3.4 O3リニアメント

O1, O2, O3リニアメントの評価の概要

敷地近傍のリニアメントの評価まとめ

航空レーザー測量結果による地形断面図

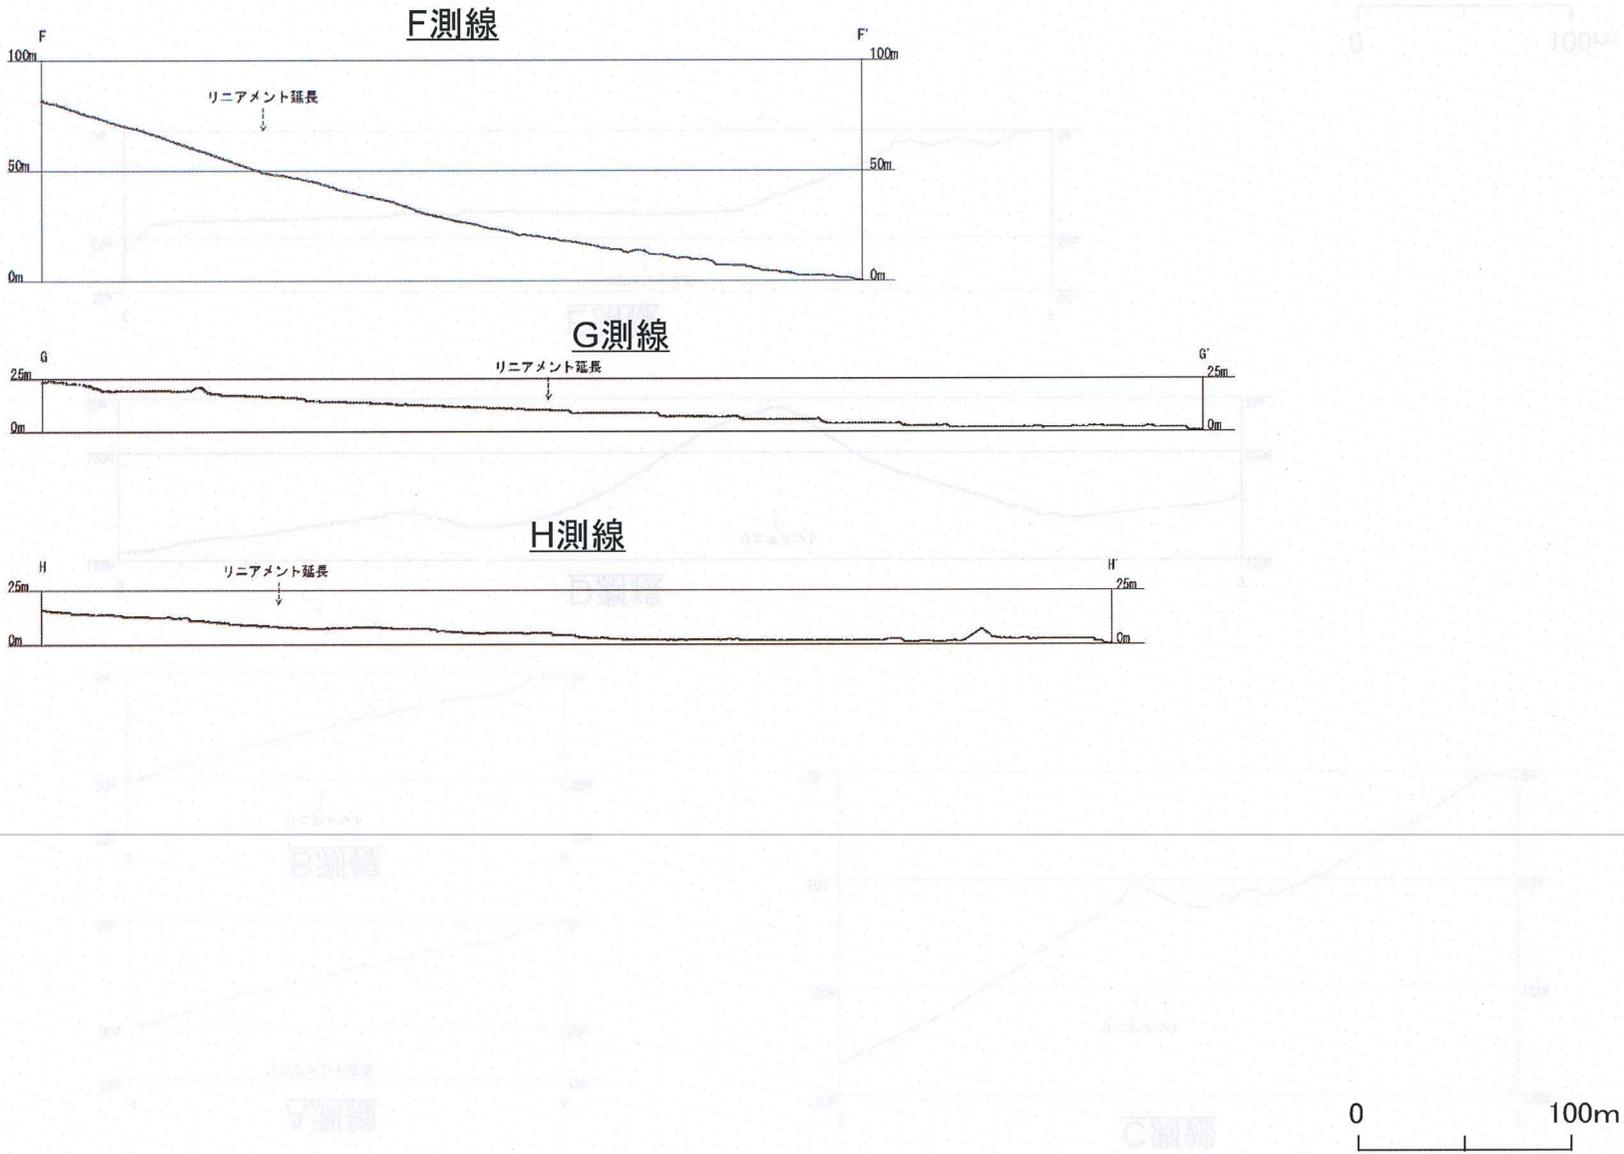
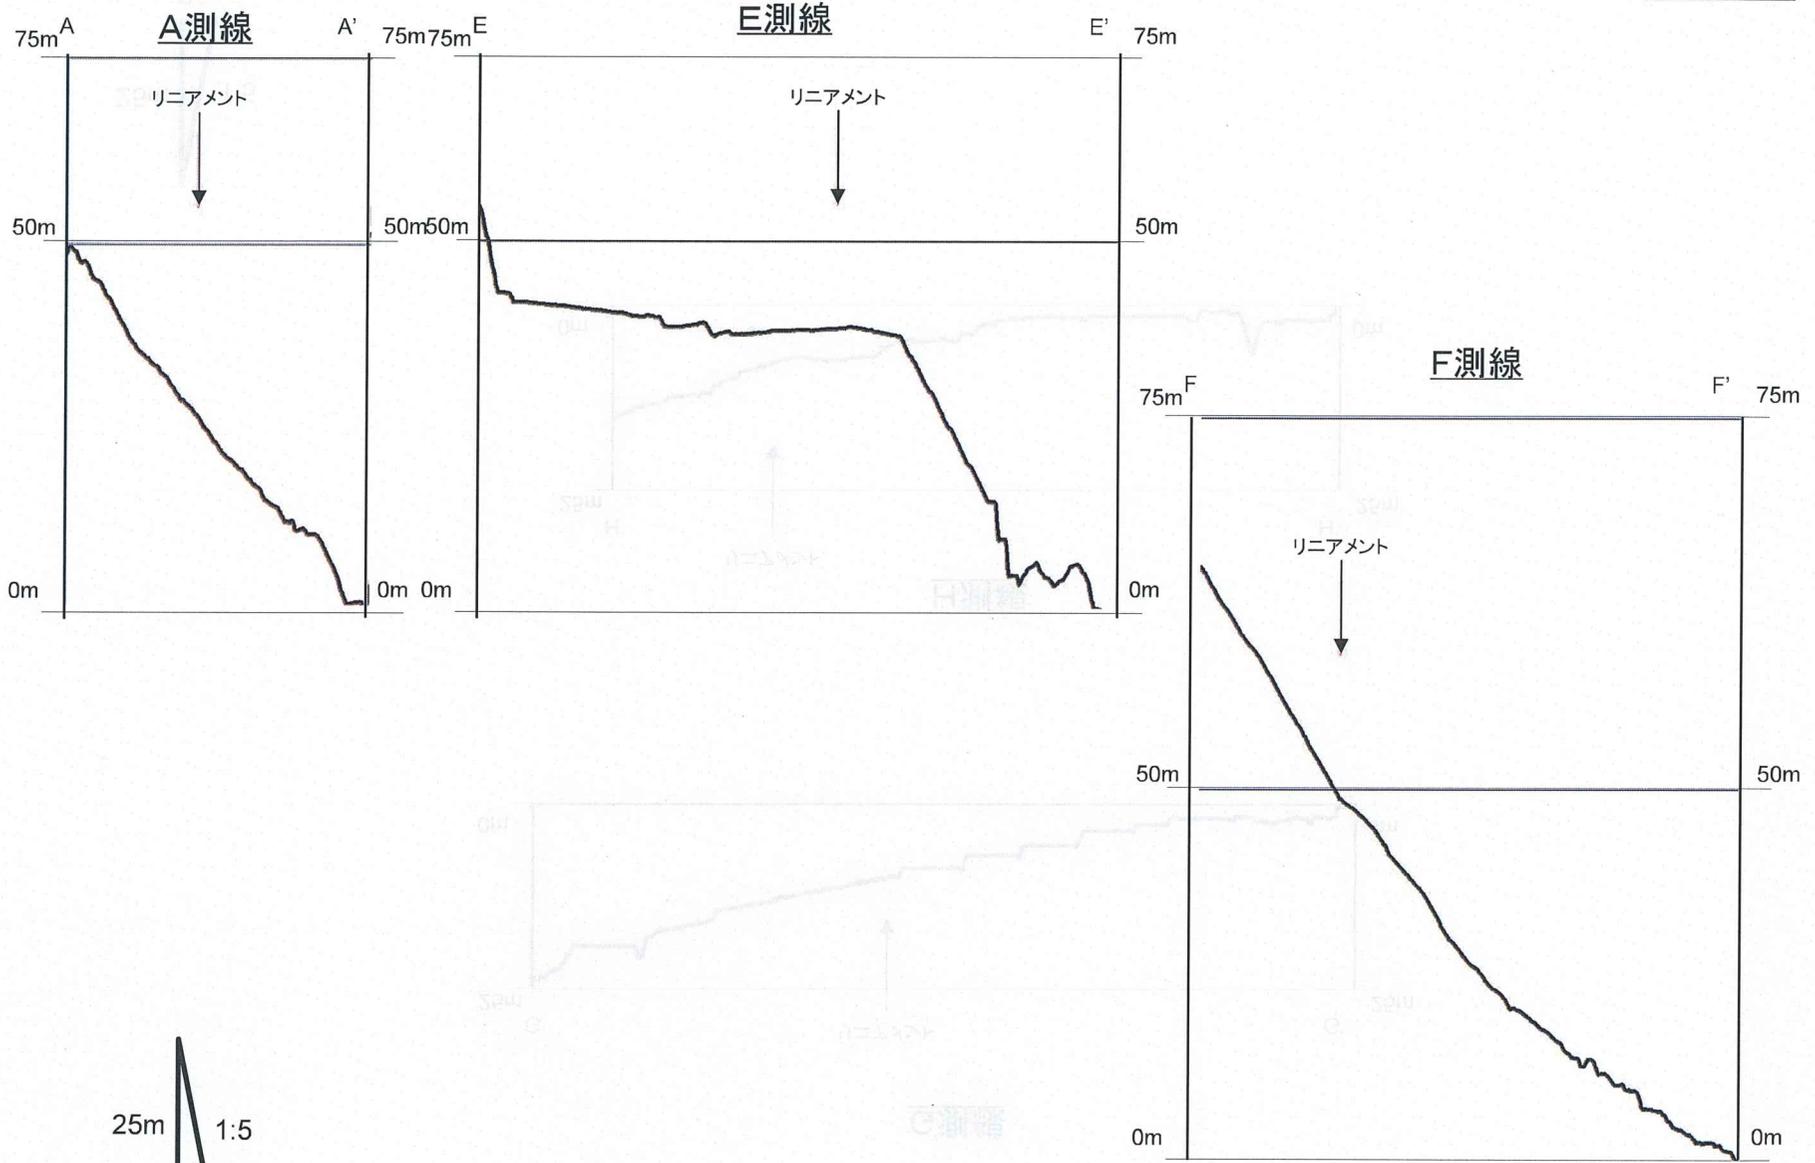
※コメントを受けてF-F'断面、G-G'断面、H-H'断面を追加で作成

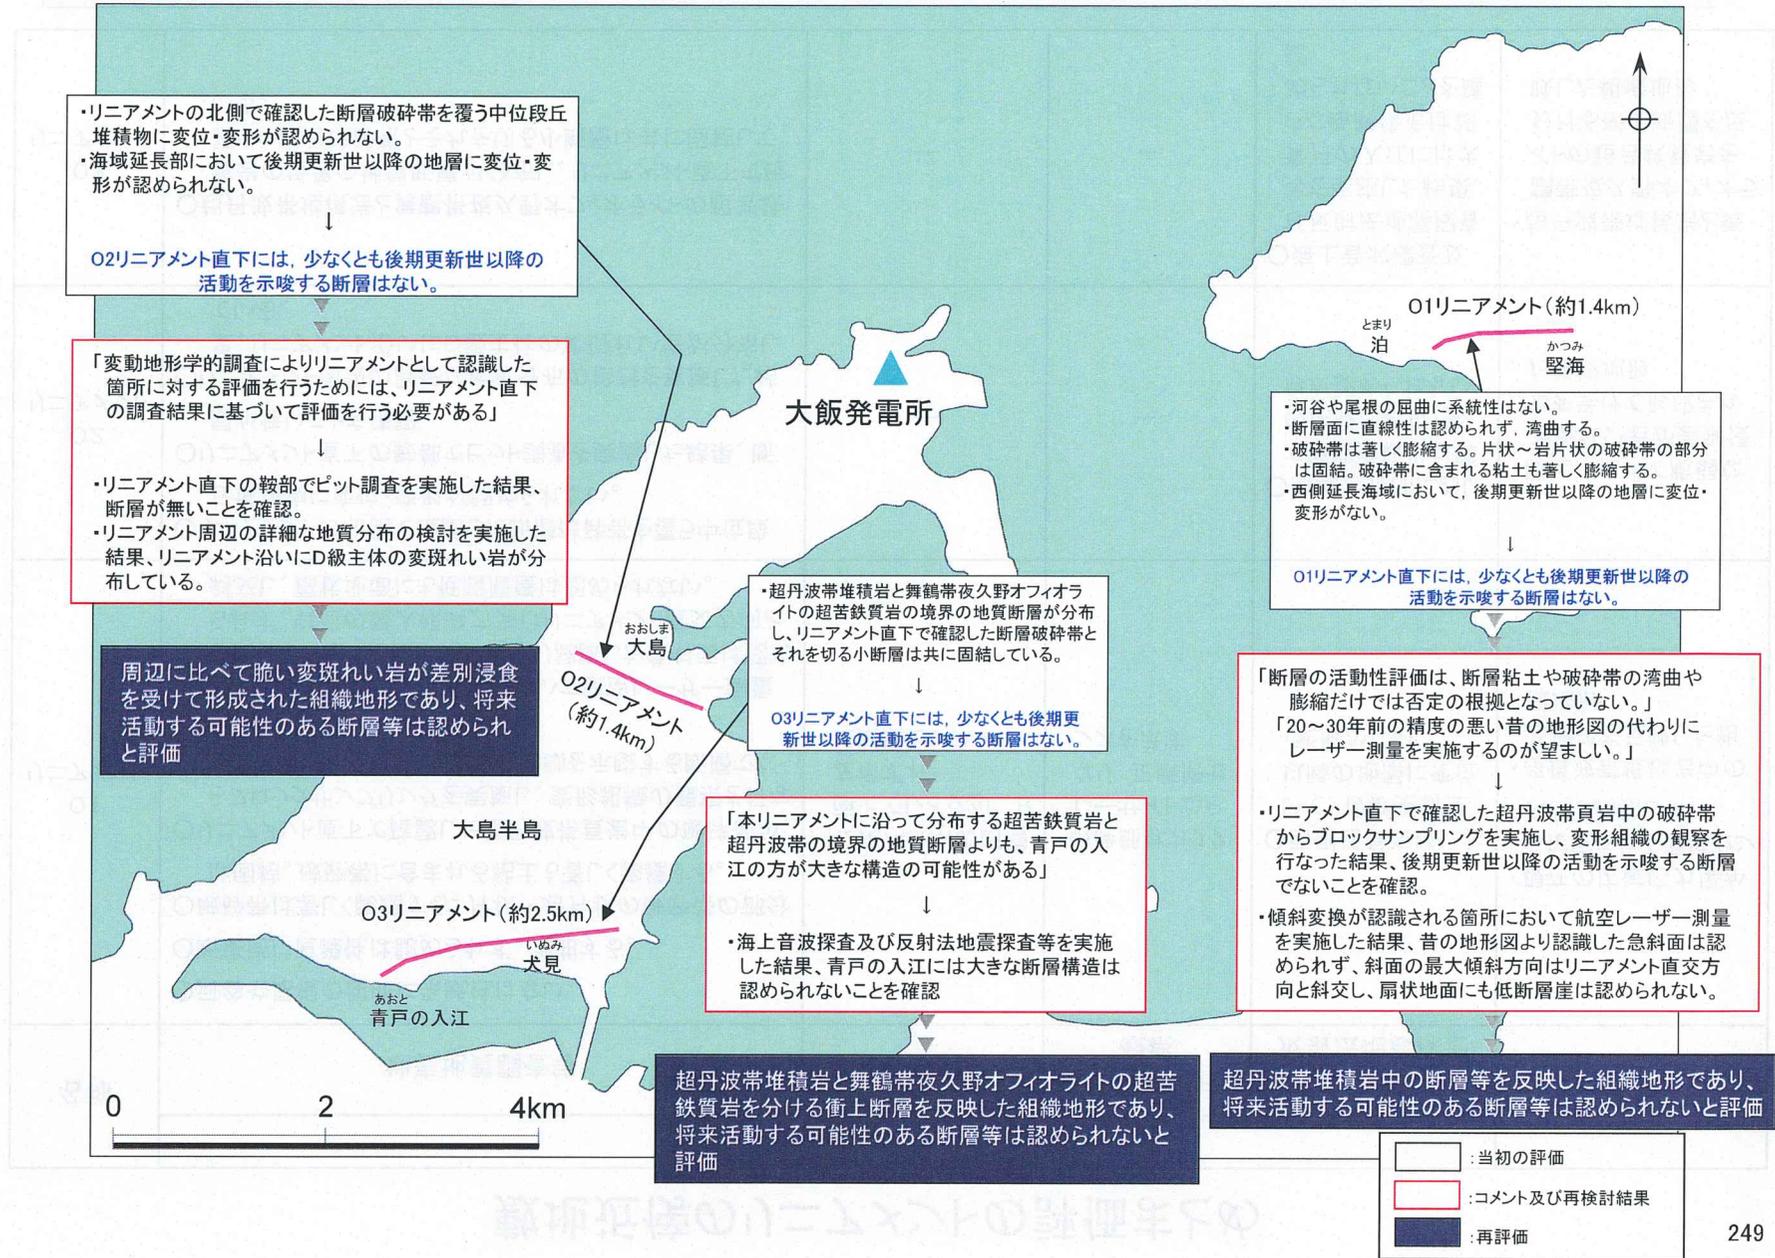
「変動地形学的調査によりリニアメントとして認識した箇所に対する評価を行うためには、リニアメント直下の調査結果に基づいて評価を行う必要がある」

「本リニアメントに沿って分布する超苦鉄質岩と超丹波帯の境界の地質断層よりも、青戸の入江の方が大きな構造の可能性がある」

「断層の活動性評価は、断層粘土や破碎帯の湾曲や膨縮だけでは否定の根拠となっていない。」
 「20～30年前の精度の悪い昔の地形図の代わりにレーザー測量を実施するのが望ましい。」

・リニアメント直下の鞍部でピット調査を実施した結果、断層が無いことを確認。
 ・リニアメント周辺の詳細な地質分布の検討を実施した結果、リニアメント沿いにD級主体の変斑れい岩が分布している。

・海上音波探査及び反射法地震探査等を実施した結果、青戸の入江には大きな断層構造は認められないことを確認

・リニアメント直下で確認した超丹波帯頁岩中の破碎帯からブロックサンプリングを実施し、変形組織の観察を行なった結果、後期更新世以降の活動を示唆する断層でないことを確認。
 ・傾斜変換が認識される箇所において航空レーザー測量を実施した結果、昔の地形図より認識した急斜面は認められず、斜面の最大傾斜方向はリニアメント直交方向と斜交し、扇状地面にも低断層崖は認められない。
